RESOLUCIÓN N° 2022-160.13.3.156 (29 julio de 2021)

"POR MEDIO DE LA CUAL SE ADOPTA EL ACTA DEL COMITE DE APLICACION URBANA No. 2020-160.1.2.30 DEL 24 DE JUNIO DE 2022."

Imagen 1. Jerarquía calle 62 en los mapas A28 y A29 del POT, respectivamente

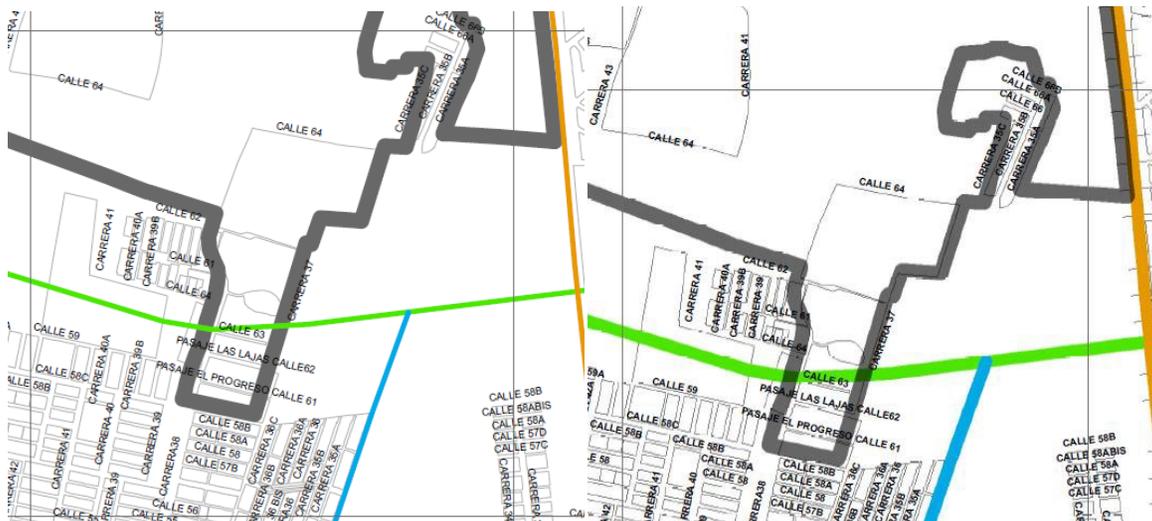
En ese sentido, continúa explicando que, según el mapa A28 y A29 del POT, la calle objeto de estudio se encuentra sin categoría vial (ver imagen 1), por lo cual, deberá cumplir con el perfil de una vía local, definida en el artículo 199 B (Adicionado artículo 47 del Acuerdo N° 028 de 2014) Secciones viales mínimas, así:

Referenciando para este anillo la calle 64, más no la calle 62; concluyendo de esa manera que, la jerarquía y perfil vial correspondiente a la calle 62 es el de una Vía Local V5 y no el de una Vía Interregional V1 como se había interpretado en análisis preliminares basados en el mapa A3. Sistema Vial del POT, el cual por su escala y nivel de detalle solo debe de ser tenido en cuenta para el sector rural.

ARTÍCULO 1. El Comité de Aplicación Urbana, recomienda la implementación el siguiente perfil vial En cuanto a la jerarquía y perfil del tramo vial solicitado por la empresa ASINCO, bajo el radicado PQR20220015399, correspondiente a la Calle 62, se estipula este como una Vía Local V5 definida en el artículo 199 B (Adicionado artículo 47 del Acuerdo N° 028 de 2014) Secciones viales mínimas, así:

Imagen 3. Zona de reserva de la red vial nacional y vía paralela

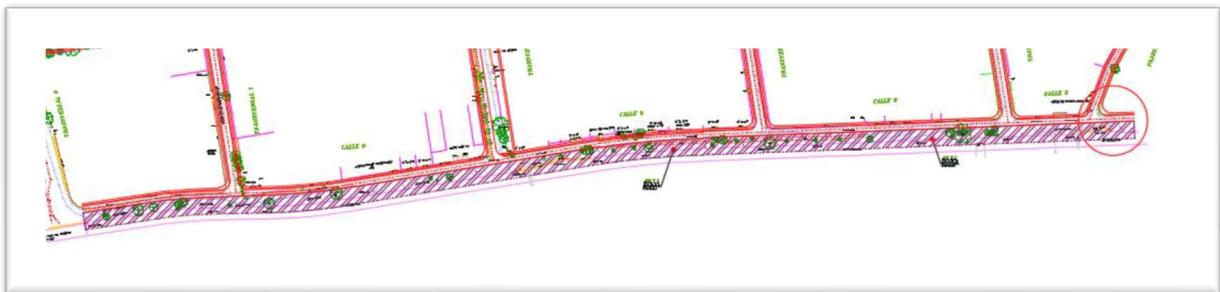
Pasando a la zona de reserva para carreteras de la red vial nacional, el Ingeniero Juan Manuel Galeano cita la Ley 1228 de 2008 y aclara que para este caso la que tiene un mayor cubrimiento es la señalada en el parágrafo del artículo 2: “En vías de doble calzada de cualquier categoría la zona de exclusión se extenderá mínimo veinte (20) metros a lado y lado de la vía que se medirán a partir del eje de cada calzada exterior” proyectando en el plano para este caso la zona de reserva de la red vial nacional y seguidamente una vía compuesta por una calzada de 7.20 m, 1.00 m de zona blanda y 2.00 m de zona dura para un total de 3.00 m de andén (Imagen 3), especificando que esta vía debería direccionar el tráfico en un solo sentido, conservando el de la vía nacional.

- c. Calle 0 (Reserva vía nacional):
- | | |

| Andén zona dura: | 2.0 m. |
| Andén zona blanda: | 1.0 m. |
| Calzada: | 7.2 m. |

- Zona de reserva Vía Nacional Ley 1228 de 2008

Imagen 4. Afectación Planta de Concreto Holcim y Cemex

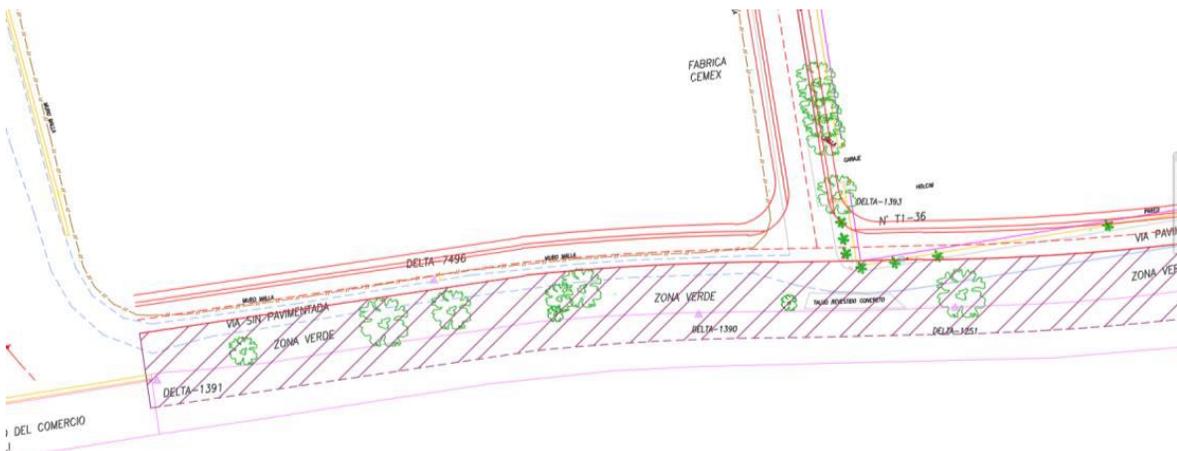
Adicionalmente, presentó la afectación que tiene la proyección de esta vía sobre las construcciones existentes, identificando principalmente la afectación de las construcciones existentes por los andenes proyectados, excluyendo el caso puntual de la Planta de Concreto Holcim y Cemex, los cuales si se encuentran afectados por la calzada y el andén (Imagen 4).

Que Subsecretario de Planeación Territorial pregunta a los demás asistentes si la vía planteada con sus anchos es funcional para el tipo de tráfico que tiene la zona, a lo cual el Ingeniero Marcel Montoya responde que el ancho de calzada planteado si permitirá el tráfico del tipo de vehículos que transitan por el sector, sin embargo, es importante conservar un solo sentido y proyectar una rampa de acceso teniendo en cuenta el desnivel que se presenta entre las dos vías. Dando paso a que el Ingeniero Juan Manuel Galeano aclare que todo lo presentado en el plano responde a un esquema y no a un diseño geométrico de las vías, para lo cual es necesario contratar un equipo técnico que los elabore y plantee todos los accesos, limitando el ejercicio realizado a una proyección preliminar sobre la viabilidad y condiciones particulares para la implementación de los perfiles planteados en las vías existentes.

Imagen 5. Ancho de la zona de servidumbre. Fuente: Anexo general del RETIE Resolución 9 0708 de agosto 30 de 2013

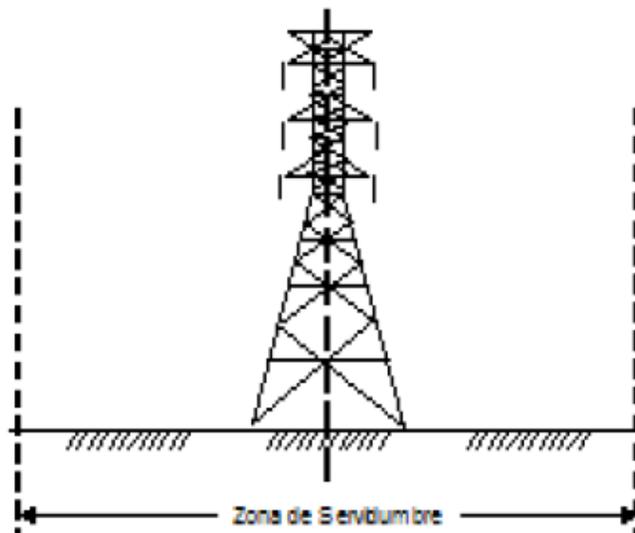
Continuando con el análisis, el Ingeniero Juan Manuel Galeano señala que la red de alta tensión que atraviesa el centro poblado por la transversal 5 corresponde a una red de 115 kV, y según el anexo general del Reglamento Técnico de Instalaciones Eléctricas - RETIE, en su artículo 22.2, literal H, define su servidumbre con un ancho mínimo de 20 m para líneas con tensión de 110/115 (2 Ctos.) kV en estructura de torres usando como centro el eje de la línea (Imagen 5).

Adicionalmente, al contrastar la ubicación de las torres se identifica que estas se encuentran parcialmente sobre al interior de las industrias, planteando la posibilidad de mover la red o conservar la ubicación actual y conservar la servidumbre del RETIE en la zona blanda al costado de la calzada, implementando el siguiente perfil vial:

Andén zona dura:	2.0 m.
Andén zona blanda:	1.0 m.
Calzada:	10.0 m.
Andén zona blanda (RETIE):	20.0 m.
Andén zona dura:	2.0 m.
Total:	35.0 m.

- b. Transversal 2 (RETIE):
- | | |

| Andén zona dura: | 2.0 m. |
| Andén zona blanda: | 1.0 m. |
| Calzada: | 10.0 m. |
| Andén zona blanda (RETIE): | 20.0 m. |
| Andén zona dura: | 2.0 m. |
| Total: | 35.0 m. |
